**RDC Nº 01/2020**  
**HOSPITAL DO CÂNCER**

**ESCLARECIMENTO Nº 24/2020**

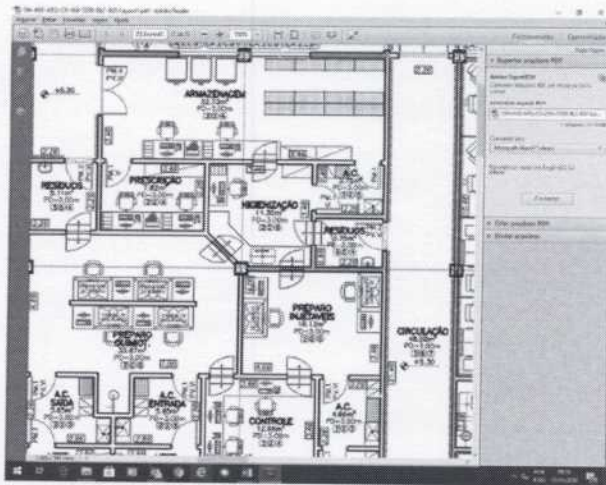
- **PERGUNTA:** Na Planta Parcial – Térreo, Bloco C – Quimioterapia (Planta 06/26), constam 07 (sete) esquadrias sem dimensionamento localizadas nas áreas de preparo de quimioterapia, preparo injetáveis, resíduos e higienização (ver figura abaixo). Solicitamos as informações das dimensões e do tipo de esquadria (madeira, alumínio etc).

**RESPOSTA:** A dimensão será 0,80 x1,00 m com material em alumínio ou PVC, que atendam as normas da VISA, quanto a higienização.

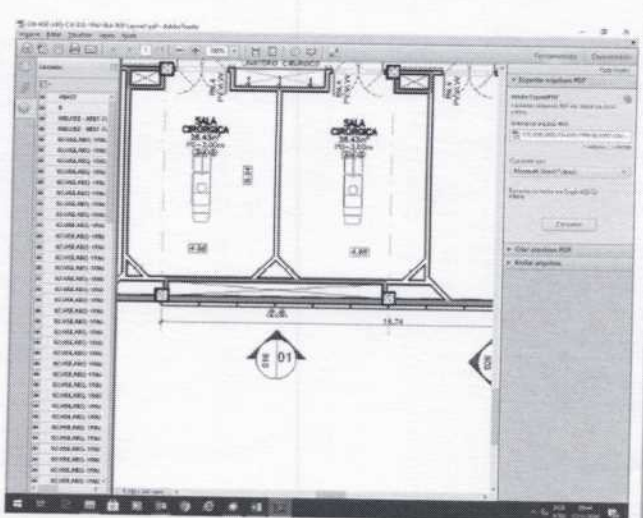
- **PERGUNTA:** Favor informar que tipo de acabamento externo de parede n.º 6 é esse, junto a pele de vidro, mostrado no print abaixo:

**RESPOSTA:** Para as paredes junto a pele de vidro terão o acabamento com reboco usando selador e tinta acrílica na cor a ser definida pelo fabricante da pele de vidro.
